RESOLUCIÓN N° 002092 (24 SEP. 2024)

“Por la cual se resuelven unos recursos de reposición interpuestos en contra de la Resolución 1351 del 5 de julio de 2024 y se toman otras determinaciones”

Por medio de la Resolución 1351 del 5 de julio de 2024, esta Autoridad Nacional autorizó la modificación de la Licencia Ambiental otorgada mediante Resolución 1326 del 05 de agosto de 2020 (modificación 1 de la Licencia Ambiental del proyecto UPME 01 de 2013 (Soacha – Tequendama).

Figura 3 Coberturas Plaza de tendido 9

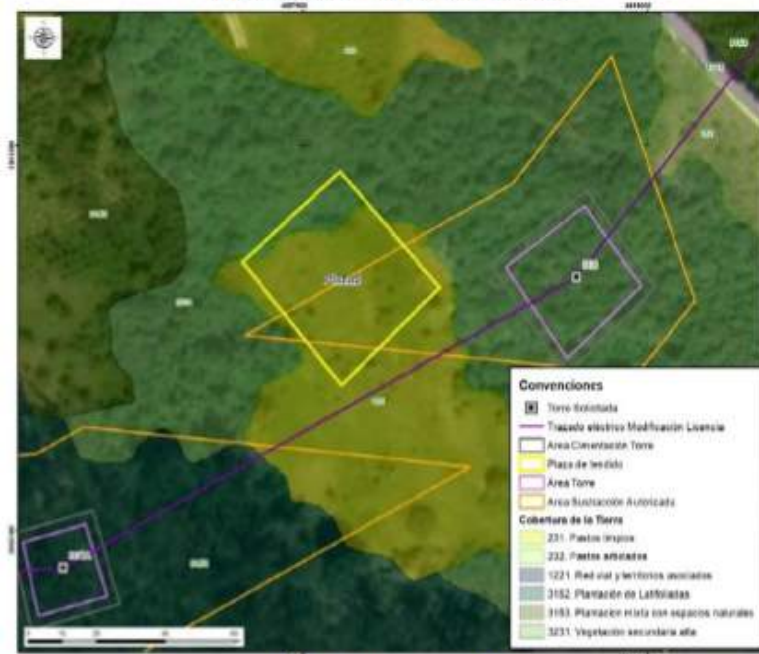
En consecuencia, el acceso Acc-307A-PT98 es necesario para acceder a la plaza con el fin de ejecutar las maniobras que hacen parte de la actividad del tendido. Con relación al argumento de ANLA de que el acceso se encuentra en un área no sustraída nos pronunciaremos más adelante en las consideraciones del acceso 307A-PT98.

En las siguientes figuras se presenta la cobertura actual de la plaza de tendido y el área donde se localiza:

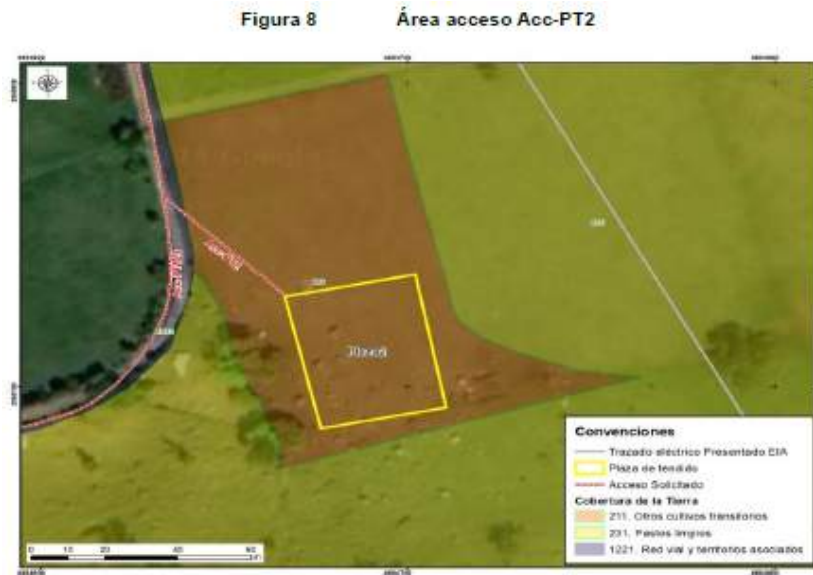
Debido a que el acceso conduce a la plaza de tendido No. 2, no le asiste razón a la ANLA cuando menciona que el acceso es inviable porque la plaza de tendido 2 no cuenta con sustracción. Frente a este argumento, en el anterior acápite, ENLAZA-GEB demostró que

Figura Cobertura Acc-306

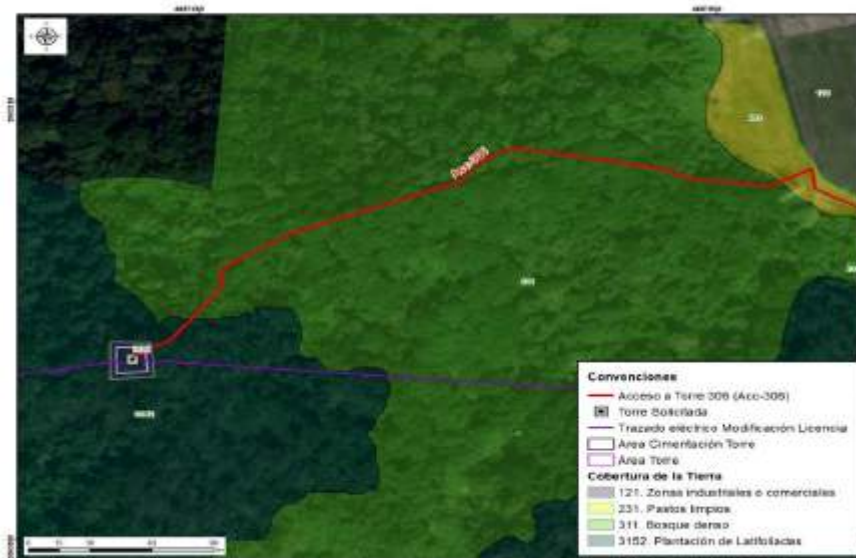
cobertura de bosque denso y de plantación latifoliadas que permite llegar al sitio de torre 306, tal y como se observa en las siguientes figuras.

Figura 12 Ingreso Acc-307 a torre 307

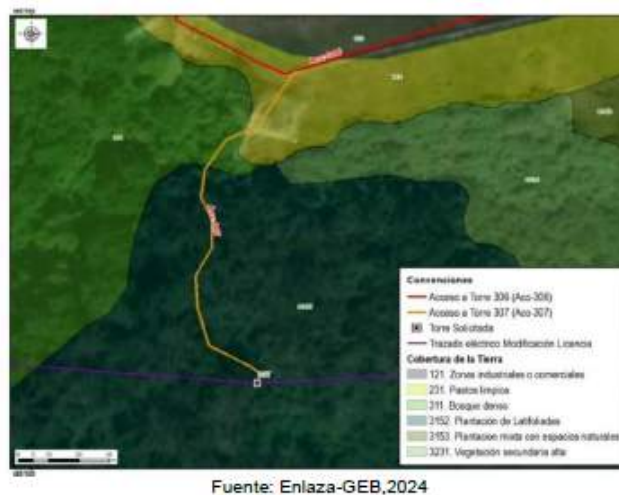
Para llegar al ingreso al acceso acc-307 se inicia en el carreteable privado de la subestación acc-306 por aproximadamente 110 m, el cual se ubica sobre una cobertura de zonas industriales o comerciales. Posteriormente, se continua sobre un camino con cobertura de pastos limpios, bordeando el cerramiento de la subestación por aproximadamente 300 m km hasta llegar al ingreso del acceso acc-307 correspondiente al sendero existente de cobertura de bosque denso y de plantación latifoliadas por aproximadamente 130.49 m hasta llegar al sitio de la torre 307, como se observa en las figuras 1

Respecto a la discrepancia entre lo mencionado en el capítulo 3 del complemento del EIA y lo presentado en el MAG sobre la rocería planteada, se aclara que no se realizarán actividades de mantenimiento tipo rocería, teniendo en cuenta las características mencionadas anteriormente, por lo tanto, la diferencia obedeció a un error involuntario.

Figura 26 Coberturas Acc-310

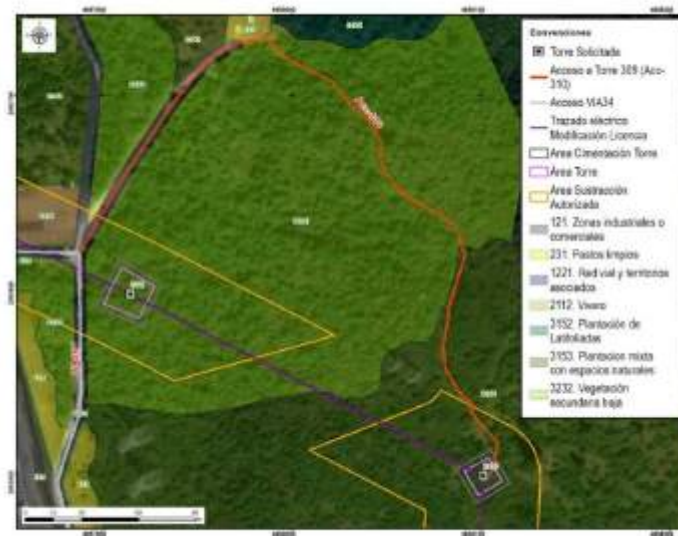
De acuerdo con las condiciones del acceso, es relevante aclarar a la autoridad que este no requiere solicitud de permiso de aprovechamiento forestal. Al respecto, se considera técnicamente que el acceso sendero está intervenido del Bosque Renace, aspecto que no hace necesario realizar mantenimientos tipo rocería como tampoco aprovechamiento forestal para este tramo. Sin embargo, los últimos 40 metros del acceso proyectado para llegar al sitio de torre se encuentra en cobertura de plantación mixta con espacios naturales en los cuales se requiere actividades de rocería para el ingreso de materiales y equipos para la construcción de la torre, como se mencionó en la tabla 3-8 Descripción de accesos a sitios de torre del complemento del EIA.

Figura 31 Acc-311 en la zonificación y sub-zonificación del DMI

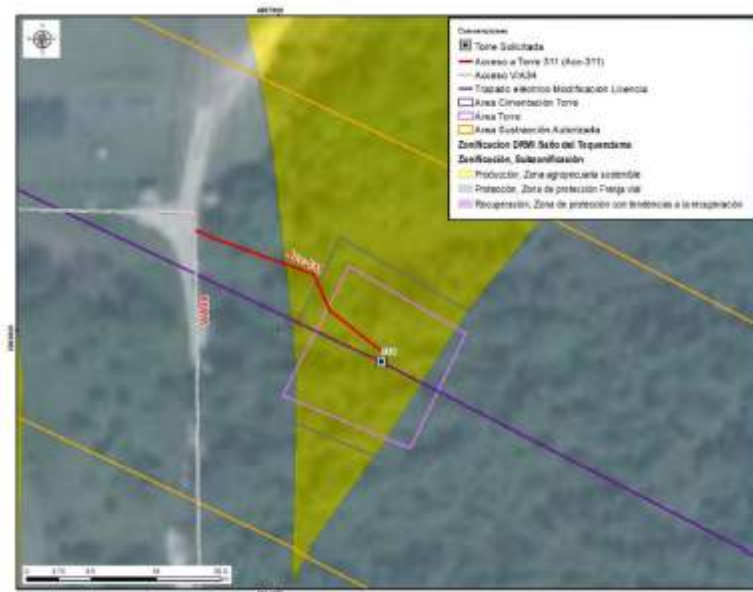
Respecto a lo mencionado por ANLA en sus argumentos en cuanto a la discrepancia entre lo evidenciado en la visita de evaluación y lo presentado en el MAG sobre la rocería planteada, se aclara que se realizarán actividades de mantenimiento tipo rocería, teniendo en cuenta las características mencionadas anteriormente y, por lo tanto, se considera que se presenta consistencia con lo reportado en el MAG. Al respecto, es pertinente aclarar que

Figura 34 Acc-312 en la zonificación y sub-zonificación del DMI

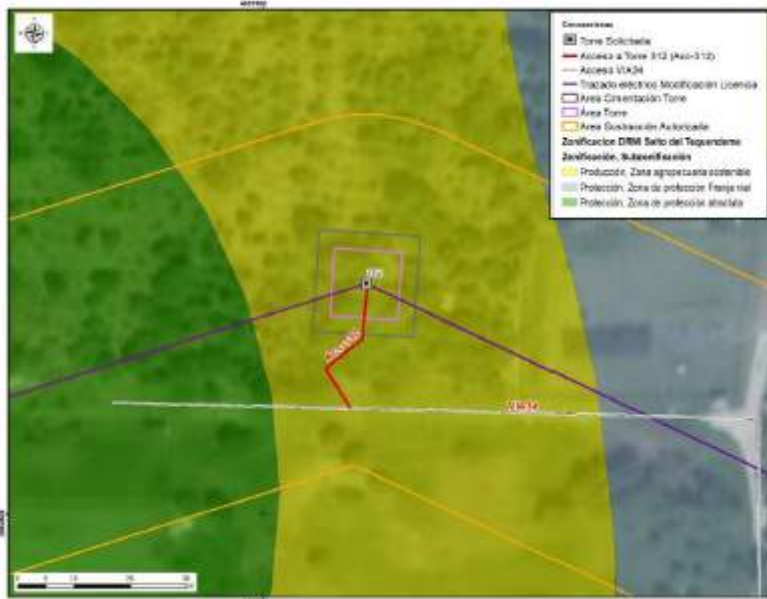
El camino/sendero ACC-312 se encuentra sobre cobertura de plantación mixta con espacios naturales, en el cual no es necesario tramitar el permiso de aprovechamiento forestal. Por el tipo de cobertura, tampoco se requieren actividades de mantenimiento tipo rocería, pues las características de la vegetación del acceso y el ingreso de los materiales y equipos para la construcción y montaje de la torre 312 se realizará de manera peatonal, como se menciona en la tabla 3-8 Descripción de accesos a sitios de torre del capítulo 3. Descripción del proyecto del complemento del EIA. Asimismo, la longitud es de aproximadamente 26.50m hasta el sitio de torre, razón por la cual, no se justifica un

Respecto a lo señalado por ANLA frente a la discrepancia entre lo mencionado en el capítulo 3 del complemento del EIA sobre la rocería planteada y lo presentado en el MAG, se aclara que por las características del terreno mencionadas anteriormente no se realizarán actividades de mantenimiento tipo rocería. Por lo tanto, la diferencia advertida por la autoridad obedece a un error involuntario consignado en el MAG.

Figura 1 Área de influencia total para el proyecto

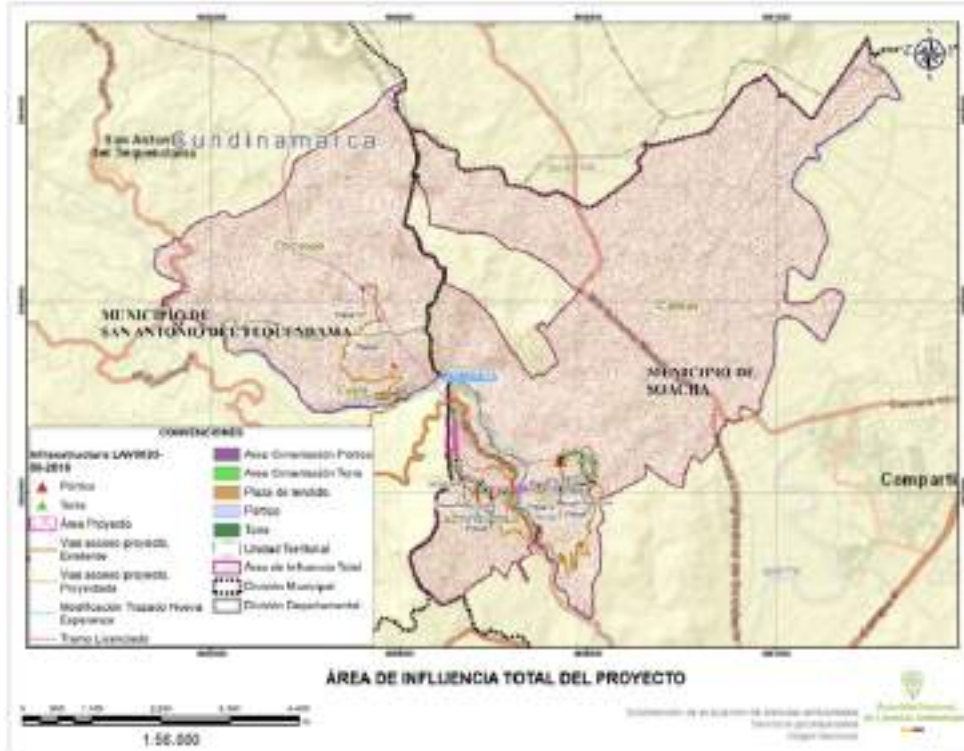
Frente a lo expuesto el Equipo Evaluador Ambiental de la ANLA, realizó la verificación de la información considerada en el concepto técnico 4703 del 05 de julio de 2024 que sirvió de sustento para emitir la Resolución 1351 del 5 de julio de 2024, en el cual señala que el área de influencia total del proyecto incorpora las Veredas San Francisco y Canoas en jurisdicción del municipio de Soacha; y veredas Cúcio y Chicaque en el municipio de San Antonio del Tequendama, como se presenta en la siguiente figura:
